CANNES

Plan
Local
d'Urbanisme

MODIFICATION N°2

1.G. RAPPORT DE PRESENTATION

C.1 Création d'un plan de masses - 101 Avenue Michel Jourdan

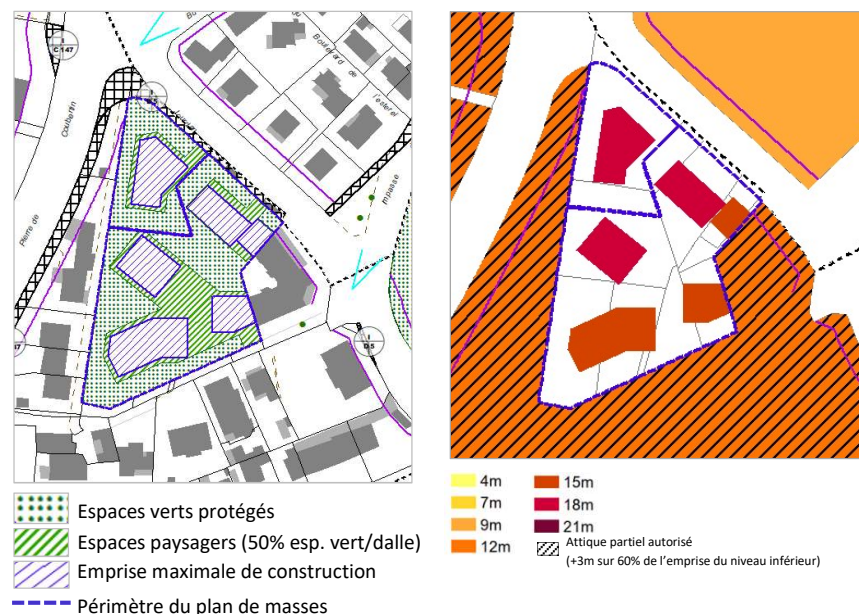
Ce zonage ne permet pas l'édification d'un projet adapté aux caractéristiques du quartier, principalement constitué de pavillons et d'immeubles ceints d'espaces plantés qui participent à la qualité paysagère des espaces tant privés que publics. Par ailleurs, l'immeuble existant à l'angle sud-est de l'îlot présente deux hauts pignons borgnes inesthétiques contre lesquels il est souhaitable d'édifier une terminaison bâtie de façades animées et vivantes.

Enfin, les hauteurs limitées à 12m + attique méritent d'être ajustées de sorte qu'elles répondent plus finement à l'équilibre de volumétrie générale et de constructibilité. En conséquence, il y a lieu d'inscrire un plan de masses qui définisse un projet d'ensemble cohérent, en harmonie avec son contexte urbain et assurant une qualité paysagère respectueuse du confort tant des riverains que des futurs habitants. Ce projet devra contenir 30% de logements sociaux.

- inscrire le nouveau plan de masses ci-contre sur le plan de zonage réglementaire, en intégrant les polygones constructibles, les espaces verts protégés et paysagers à créer,
- actualiser le tableau des servitudes de mixité sociale,
- actualiser la carte des hauteurs,
- créer et ajouter la fiche descriptive au livret des plans de masses du règlement.

C.2 Création d'un plan de masses - rues Jean Gras/du Bosquet :

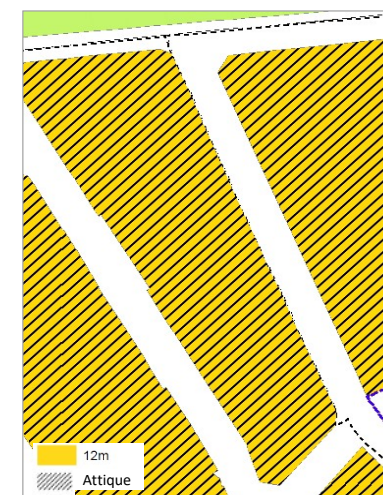
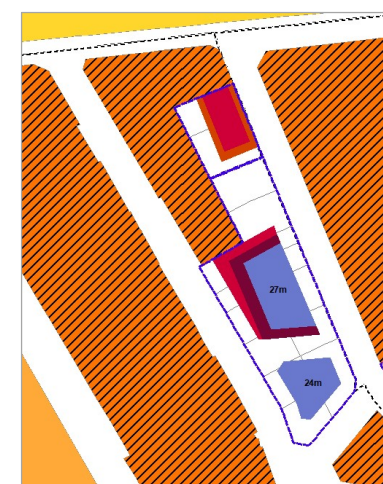
L'obligation d'implanter le bâti à l'alignement sur une profondeur autorisée de 16m implique un remplissage complet de l'îlot. Or l'étroitesse du tènement comme des voies et la densité environnante, rendent souhaitable de privilégier une constructibilité plus mesurée et ponctuellement en retrait de l'alignement, afin d'assurer tant le confort d'habitat des futurs résidents que la qualité paysagère des espaces publics et des riverains. Par ailleurs, la hauteur actuellement limitée à 9m + attique ne permet pas d'assurer une intégration harmonieuse avec le voisinage principalement constitué d'immeubles s'élevant jusqu'à 18m et parfois 21m. En conséquence, il y a lieu d'inscrire un plan de masses composé de deux ensembles (suivant le portage foncier opérationnel établi) qui permette de définir précisément les contours optimisés d'un futur projet d'ensemble mieux proportionné, économiquement viable et respectueux du contexte urbain et de ses habitants. Ces projets sont conformes à la zone B2 du PPRI approuvé le 15 octobre 2021 qui n'impose pas de limitation d'emprise au sol.

- inscrire le nouveau plan de masses ci-contre sur le plan de zonage réglementaire, en intégrant les polygones constructibles, les espaces verts protégés et paysagers à créer,
- actualiser le tableau des servitudes de mixité sociale,
- actualiser la carte des hauteurs,
- créer et ajouter la fiche descriptive au livret des plans de masses du règlement.

C.3 Evolution du plan de masses de l'îlot rond-point de la Gaîté

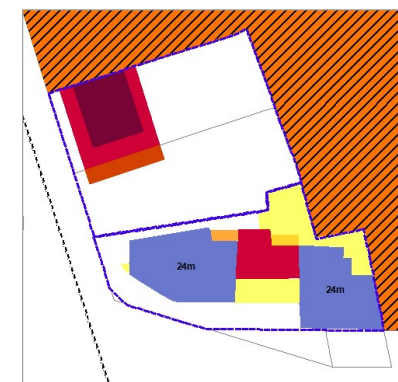
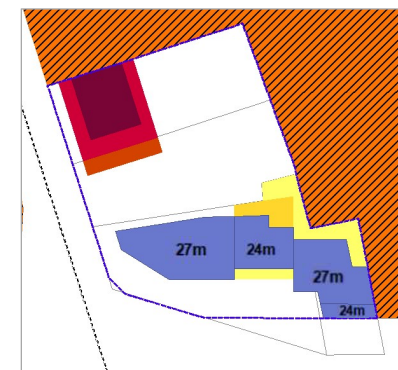
Dans cet objectif, il s'avère opportun d'une part d'adapter la volumétrie de l'immeuble principal et d'autre part de permettre la réalisation d'un parking sous-sol commun facilitant et sécurisant les entrées/sorties, impliquant la transformation d'une partie de l'espace vert de pleine terre en espace vert paysager.

Enfin, ce plan de masse présente à la fois des bâtiments dont certains balcons surplombent le domaine public et d'autres le domaine privé. Afin de respecter l'harmonie architecturale du bâtiment, il est nécessaire d'adapter la règle de la profondeur des balcons surplombant le domaine public (maximum 0,8 mètre), tout en évitant d'occasionner des nuisances aux immeubles riverains.

- ajuster le plan de masses suivant le plan descriptif ci-contre, en adaptant les polygones constructibles, l'espace vert de pleine terre et l'espace vert paysager à créer,
- actualiser la carte des hauteurs en cohérence avec le plan de masses proposé,
- actualiser la fiche descriptive du livret des plans de masses du règlement,
- indiquer dans la fiche descriptive du plan de masse « et leur profondeur surplombant le domaine public peut être supérieure ou égale 0,80 mètre sous réserve d'une parfaite intégration urbaine et sans occasionner de nuisances aux immeubles riverains. »

C.4 Evolution du plan de masses de l'îlot Jean Aicard/Avenue Michel

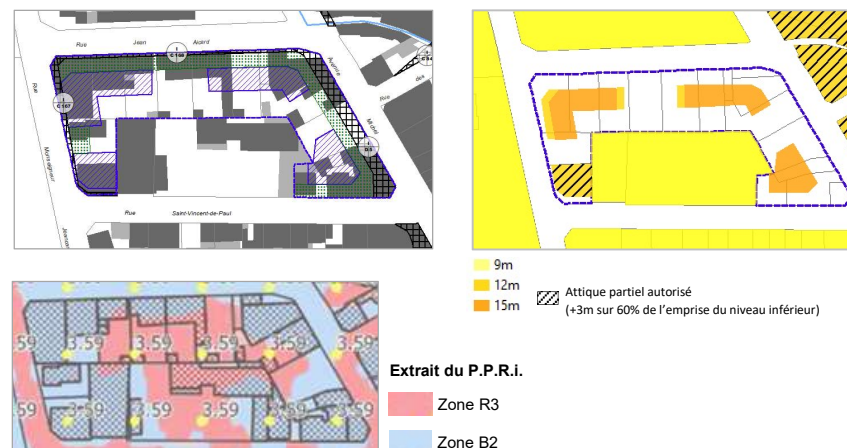
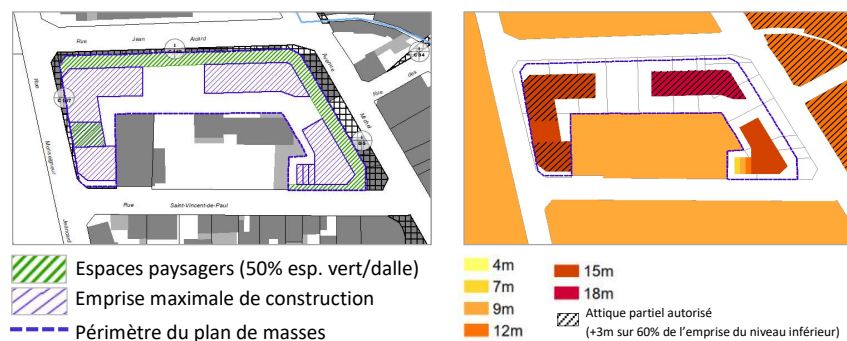
En vue de permettre la réalisation d'une opération de logements répondant aux besoins grâce au renouvellement urbain souhaitable de cet îlot, il est nécessaire de modifier le plan de masses actuel afin d'en étendre les droits à construire.

Dans cet objectif, un approfondissement de l'analyse du site démontre que, sans compromettre ni le respect des règles du P.P.R.i., ni la qualité du paysage urbain d'ensemble présentant notamment des continuités bâties importantes et des hauteurs jusqu'à 21m, il est possible d'ajouter ponctuellement un étage supplémentaire à 18m et 21m, et d'augmenter partiellement les emprises au sol en zone B2 du PPRI approuvé le 15 octobre 2021.

- ajuster le plan de masses concerné suivant le plan descriptif ci-contre, en intégrant les polygones constructibles et les espaces verts paysagers à créer,
- actualiser la carte des hauteurs en cohérence avec le plan de masses proposé,
- actualiser le tableau des servitudes de mixité sociale,
- actualiser la fiche descriptive du livret des plans de masses du règlement.

C.5 Evolution du plan de masses avenues P. Séward / F. Tonner

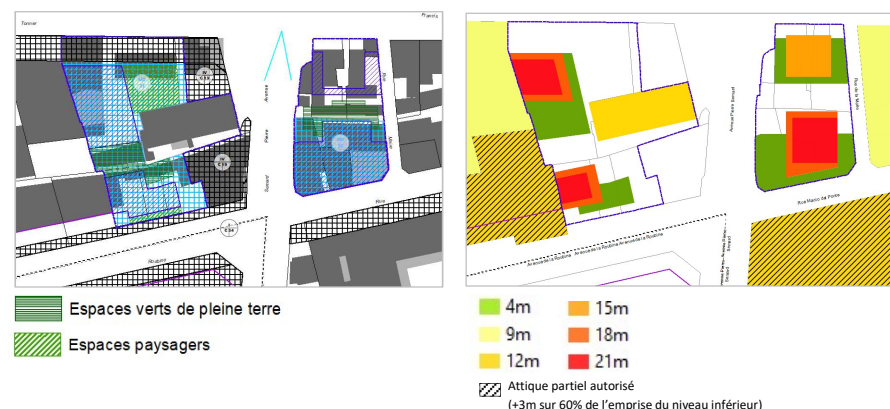
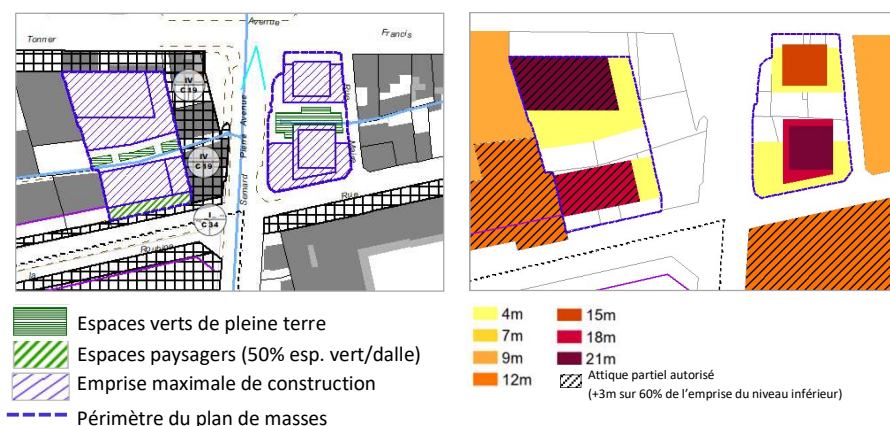
Ce plan de masses nécessite une transformation du fait d'éléments complémentaires survenus ultérieurement à son élaboration. En effet, l'étude d'un projet plus approfondi du secteur à l'ouest de l'avenue Pierre Séward a mis en exergue de nouvelles problématiques liées à la nécessaire revalorisation de cet espace stratégique de requalification urbaine du cœur de la Bocca : d'une part l'immeuble existant s'est avéré présenter une qualité architecturale de moindre importance, d'autre part l'offre de logements présente en l'état une capacité trop faible au regard tant de la demande sur ce secteur central que de l'équilibre financier d'opération.

En conséquence, il y a lieu de supprimer les servitudes de mixité sociale et d'optimiser la capacité constructive de ce tènement par la suppression de l'immeuble existant et la reconfiguration des volumétries du plan de masses, tout en étant conforme au PPRI en vigueur et en répondant à l'objectif d'intégration urbaine harmonieuse, identitaire, et au bénéfice de la valorisation d'un lien fort entre ce cœur de quartier et la mer.

- ajuster le plan de masses concerné suivant le plan descriptif ci-contre, en intégrant les polygones constructibles, les espaces verts de pleine terre et paysagers,
- actualiser la carte des hauteurs en cohérence avec le plan de masses proposé,
- actualiser le tableau des servitudes de mixité sociale,
- actualiser la fiche descriptive du livret des plans de masses du règlement.

C.6 Evolution du plan de masses avenue de la République

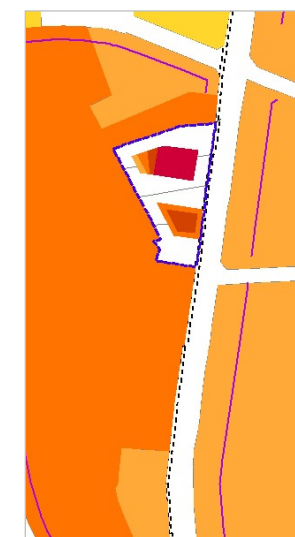
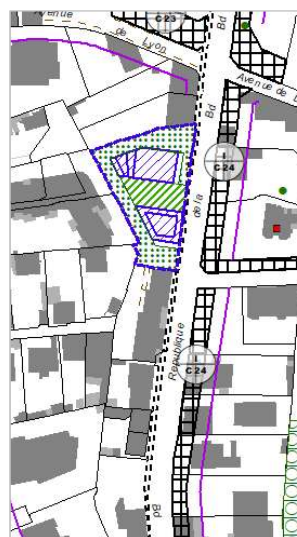
En conséquence, il y a lieu de remplacer le plan de masses actuel par un nouveau plan de masses localisé exclusivement sur les parcelles DE 19, 20, 21 et 22.

En outre, la réduction du périmètre du plan de masse existant implique de prolonger la hauteur maximale de 12 mètres pour les projets de constructions sur l'ensemble du site hors plan de masse.

- remplacer le plan de masses actuel par le plan descriptif ci-contre, en intégrant les polygones constructibles, les espaces verts protégés et paysagers,
- actualiser la carte des hauteurs en cohérence avec le plan de masses proposé,
- actualiser la fiche descriptive du livret des plans de masses du règlement.

C.7 Evolution du plan de masses au 8 chemin du Grand Jas

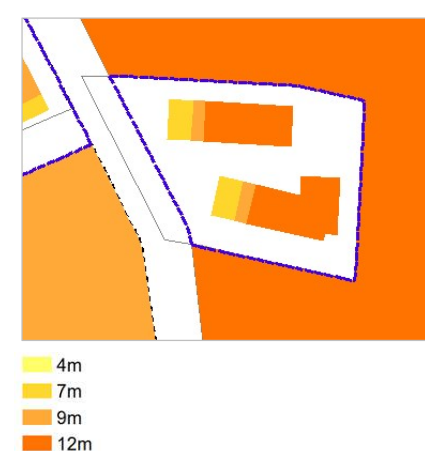
Ce plan de masses nécessite une transformation du fait d'éléments complémentaires survenus ultérieurement à son élaboration. En effet, l'étude d'un projet plus approfondi a révélé la difficulté de réaliser une opération viable au regard de la complexité des volumes et de la faible emprise au sol.

En conséquence, il y a lieu d'optimiser la capacité constructive de ce tènement grâce à une simplification des volumes et à un ajustement des emprises, tout en veillant à la bonne perméabilité des sols et à maintenir la qualité d'intégration urbaine.

- ajuster le plan de masses concerné suivant le plan descriptif ci-contre, en intégrant les polygones constructibles, les espaces verts protégés et paysagers,
- actualiser la carte des hauteurs en cohérence avec le plan de masses proposé,
- actualiser la fiche descriptive du livret des plans de masses du règlement.

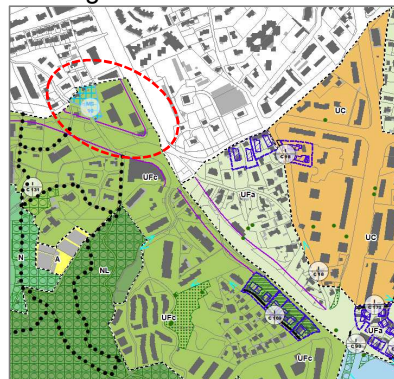
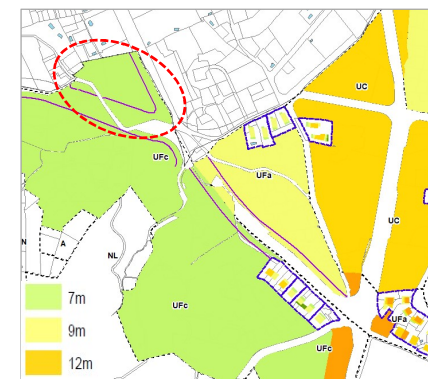
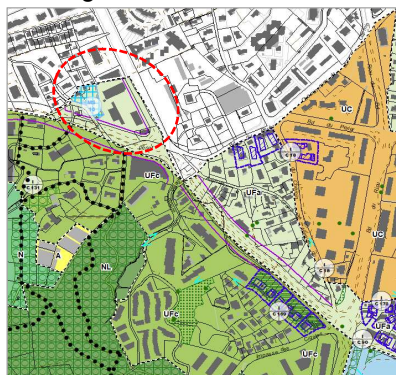
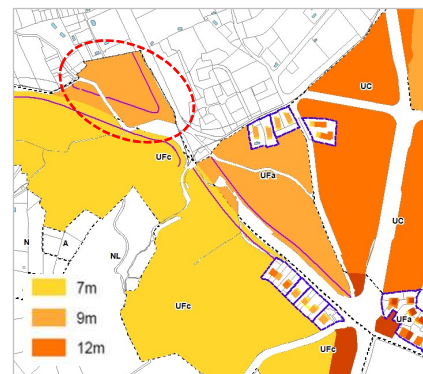
Les règles de constructibilité en zone UFc restreignent la faisabilité à environ 3 logements, et ne permettent donc pas de réaliser les 16 logements visés dans le tableau des servitudes de mixité sociale.

En conséquence, il y a lieu de modifier le zonage de cet îlot en l'intégrant dans la zone UFa qui est la zone la plus proche, avec des caractéristiques urbaines similaires et cohérentes avec l'environnement urbain. Le programme pourra bénéficier de la majoration de 3 mètres supplémentaires de hauteur pour les constructions comprenant au moins 60% de logements locatifs sociaux.

- modifier le plan de zonage réglementaire,
- actualiser la carte des hauteurs.

D.1 ACTUALISATION DES EMBLEMES RESERVES I.C.1, I.C.166 ET I.C.163

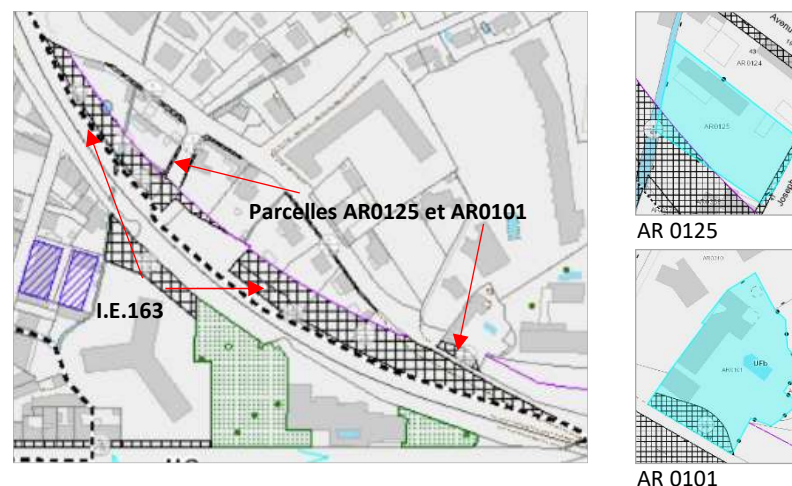
Sur la parcelle AR 0125, l'emplacement réservé I.C.166 a fait l'objet d'une mise en demeure d'acquiescer non suivie d'effet. En conséquence, il y a lieu de supprimer cet emplacement réservé d'une surface approximative de 30 m² sur la parcelle AR 0125. L'emplacement réservé I.C.166 aura alors une surface approximative de 259 m².

Sur la parcelle AR 0101, l'emplacement réservé I.C.1 a fait l'objet d'une mise en demeure d'acquiescer non suivie d'effet. En conséquence, il y a lieu de supprimer cet emplacement réservé d'une surface approximative de 145 m² sur la parcelle AR 0101. L'emplacement réservé I.C.1 aura alors une surface approximative de 28 710 m².

En qualité de bénéficiaire de l'emplacement réservé I.C.163, la SNCF Immobilier, par courrier en date du 4 juin 2021, a demandé à la Ville de Cannes sa suppression intégrale. En conséquence, cet emplacement réservé est supprimé.

- L'actualisation de la liste des emplacements réservés comme évoqué supra,
- L'actualisation correspondante du plan de zonage.

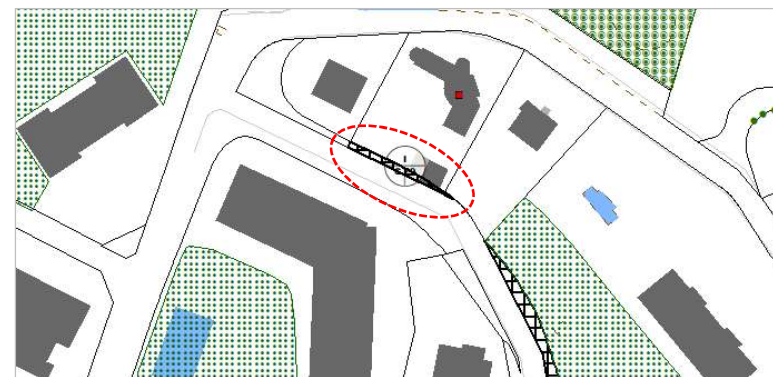
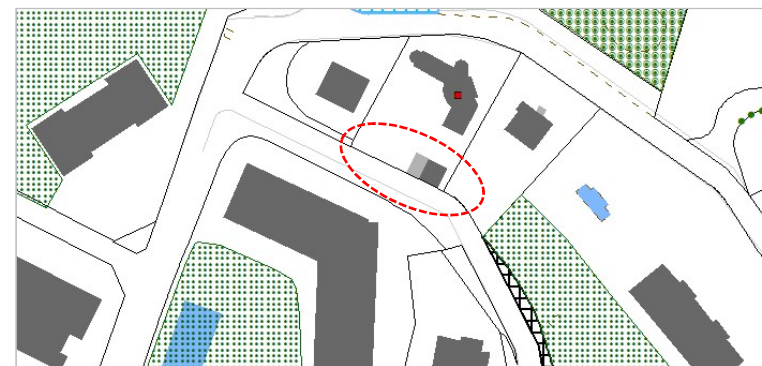
Au droit des parcelles CW 002 et 182, l'emplacement réservé I.C.29 ne représente aucun enjeu immédiat ni majeur pour la collectivité et l'élargissement de voirie n'est ni prévu ni nécessaire. En conséquence, il y a lieu de supprimer cet emplacement réservé au droit des parcelles CW 002 et 182 et de le réduire d'une surface approximative de 52 m². L'emplacement réservé I.C.29 aura alors une surface approximative de 390 m².

- la suppression de l'emplacement réservé I.C.29 au droit des parcelles CW 002 et 182 dans le plan de zonage,
- l'actualisation de la surface approximative de l'emplacement réservé I.C.29 dans la liste des emplacements réservés (390 m² au lieu de 442 m² initialement).

D.3 CLARIFIER LA LECTURE DE LA CARTE DES HAUTEURS

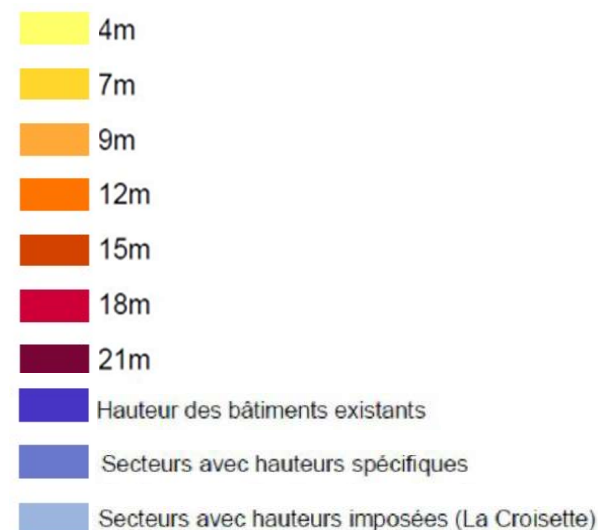
- Les deux verts sont incohérents avec la gamme des rouges et prêtent à confusion avec les espaces verts de la carte générale du P.L.U.
- La présence des hauteurs de 24m et 33m est exceptionnelle sur le territoire. Elles peuvent donc être supprimées de la liste générale et identifiées par une hauteur spécifique.
- Les sept hauteurs maximales restantes permettent de déterminer un contraste de dégradés plus cohérent et lisible.
- La nuance sombre du bleu des hauteurs imposées et spécifiques complique la lisibilité de l'indication chiffrée. Leur éclaircissement permettra une écriture et une lecture plus aisées.

- Modifier la palette de couleurs de la carte des hauteurs afin d'en clarifier la lecture.
- Mettre à jour les extraits de carte des hauteurs de chaque fiche de plans de masses.

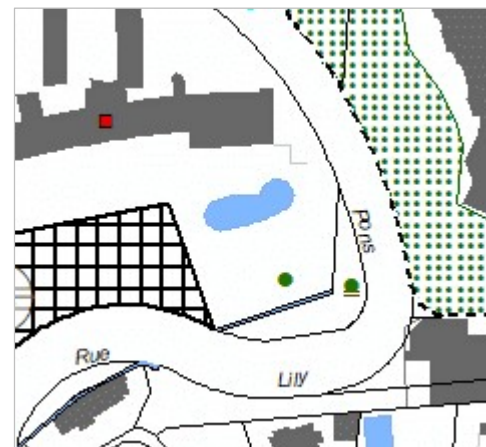
Le positionnement de ces deux arbres remarquables ne correspond pas à la réalité du terrain (erreurs matérielles). Il y a lieu de corriger leur positionnement sur le plan de zonage du P.L.U.

La modification consiste à actualiser la carte de zonage réglementaire par la correction des deux erreurs matérielles.

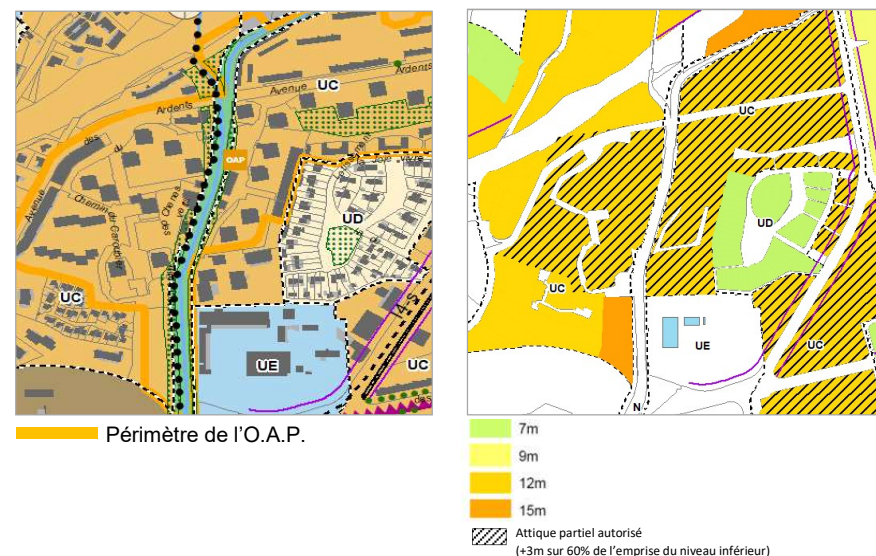
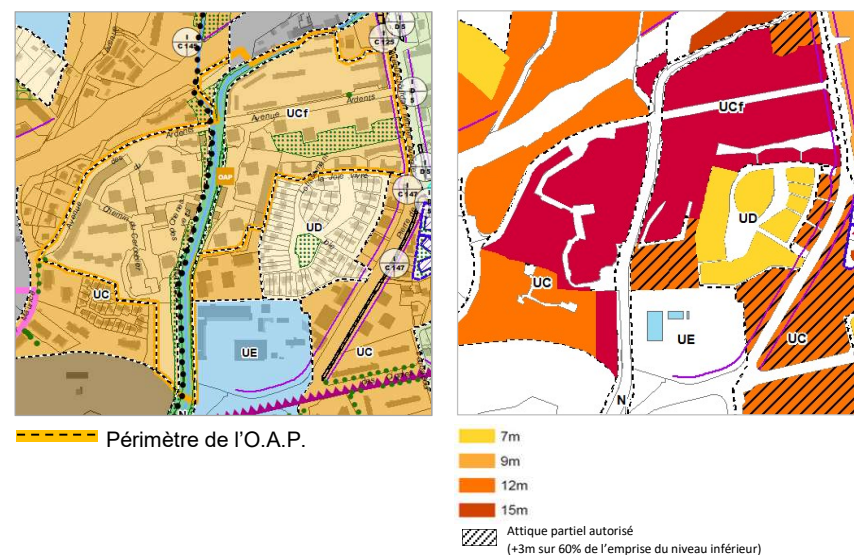
La présente modification du P.L.U. crée un sous-zonage UCf correspondant au renouvellement urbain du quartier de La Frayère, traduit par l'O.A.P. éponyme. Dans ce secteur les bâtiments existants ont une hauteur de 21 m. Afin d'être en cohérence avec le bâti environnant, il est nécessaire d'augmenter la hauteur maximale des bâtiments à 18 m ; en sachant que les règles de majoration des hauteurs figurant dans les dispositions générales du règlement du P.L.U. donnent la possibilité d'un étage supplémentaire.

La modification consiste à faire évoluer sur la carte des hauteurs, la hauteur maximale des constructions de ce secteur de 15 m à 18 m au sein du sous-zonage UCf.

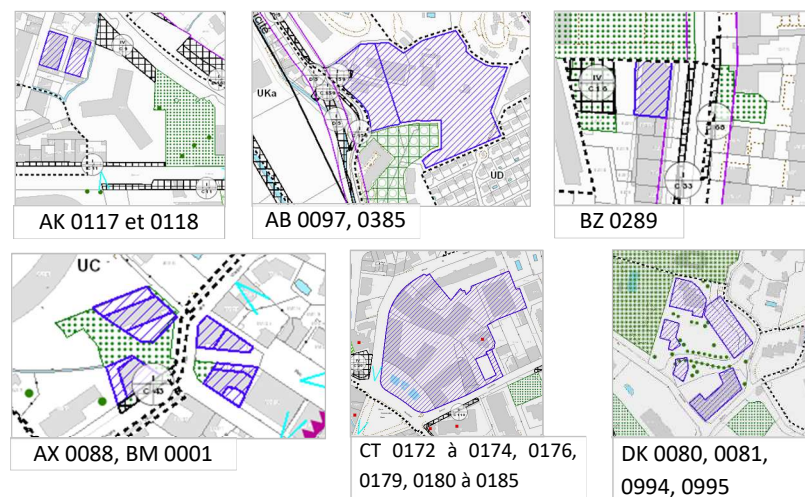
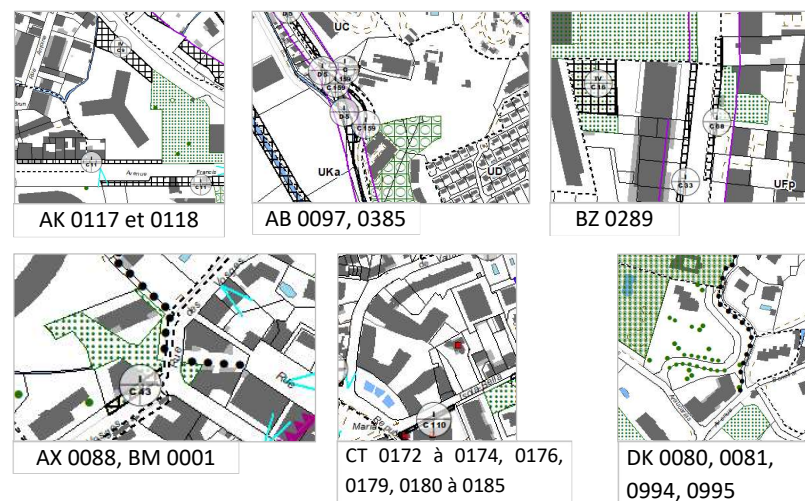
L'ensemble des ces sites a fait l'objet d'opérations de construction conformément aux emprises respectives :

- Rue Antoine Brun, parcelle AK 118, la construction est achevée depuis 2012. Parallèlement, le zonage du P.P.R.i. rend impossible l'édification d'un immeuble dans le polygone d'implantation de la parcelle AK 117.
- Avenue Michel Jourdan, parcelles AB 0097 et 0385, une opération d'ensemble de 4 immeubles est achevée depuis 2018.
- Avenue de Lérins, parcelle BZ 0289, la construction est achevée depuis 2005.
- Rue des Vosges, parcelles AX 0088 et BM 0001, une opération d'ensemble est achevée depuis 2018.
- La Z.A.C. Maria est achevée depuis 2014.
- Chemin des Araucarias, parcelles DK 0080, 0081, 0994, 0995, une opération d'ensemble est achevée depuis 2017.

En conséquence, il y a lieu de supprimer ces emprises maximales de construction.
